Dotyczy: przetarg nieograniczony pn.: **Modernizacja Przychodni przy ul. Szczęśliwickiej 36 w części obejmującej poradnię POZ dla dzieci, rejestrację ogólną oraz wejścia do przychodni**

Nr ZP-2511-03-MDM/2020

Pytania i odpowiedzi do SIWZ (cz. 2)

WIDOK 1-1

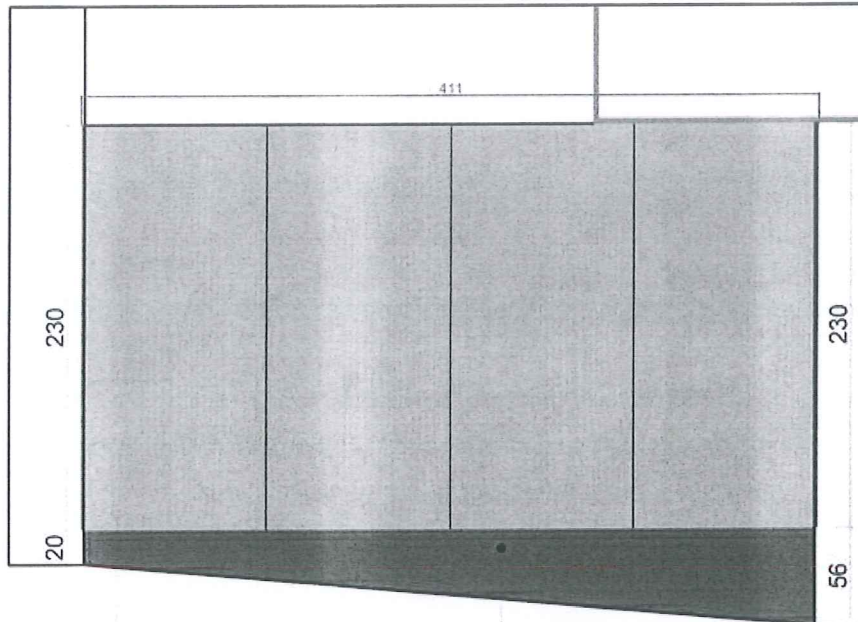
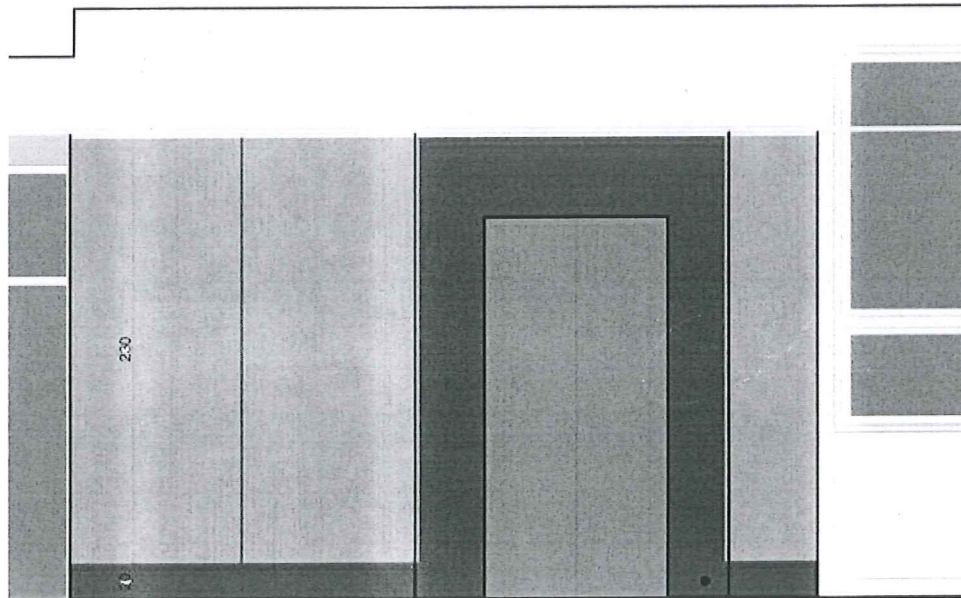
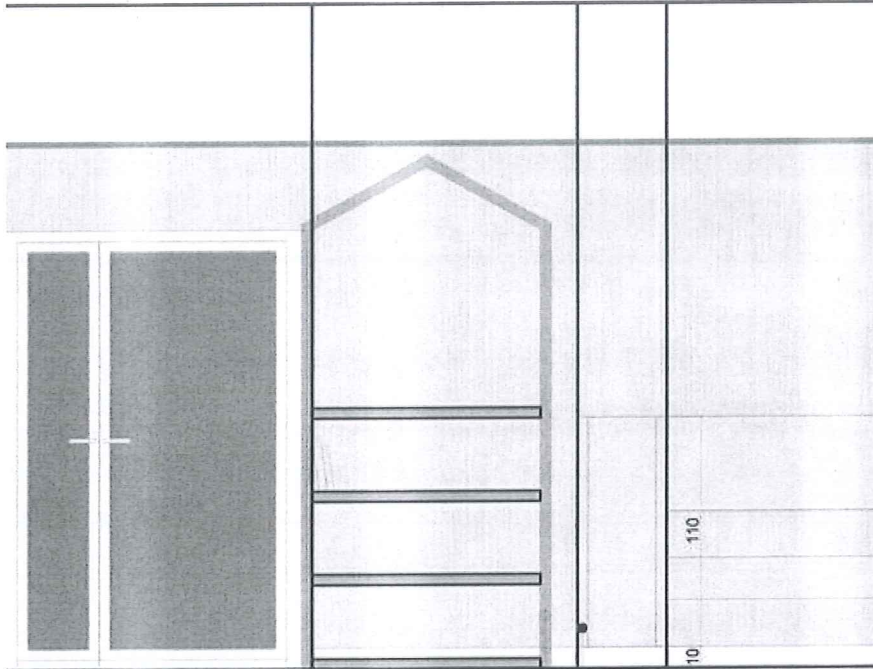
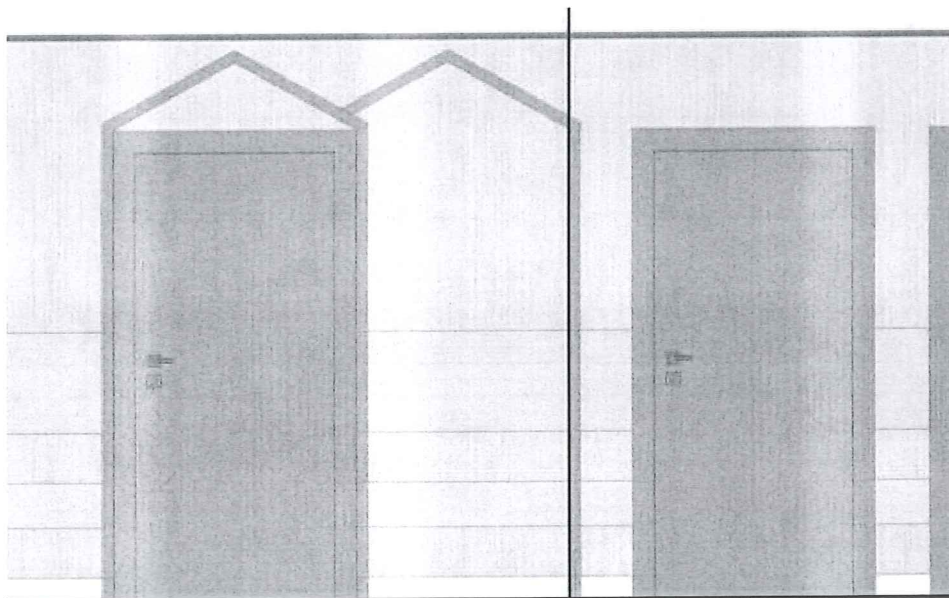
Czy elementami przetargu są również zabudowy ścian i inne elementy ujęte na poniższych rysunkach?

Tak. Elementy pokrycia ścian wykazane na poniższych rysunkach są przewidziane do wykonania w ramach zadania, ponieważ są w bezpośrednim sąsiedztwie innych elementów (np. drzwi), ich kolor powinien być identyczny – wykonany z tego samego materiału wykończeniowego (forniru).
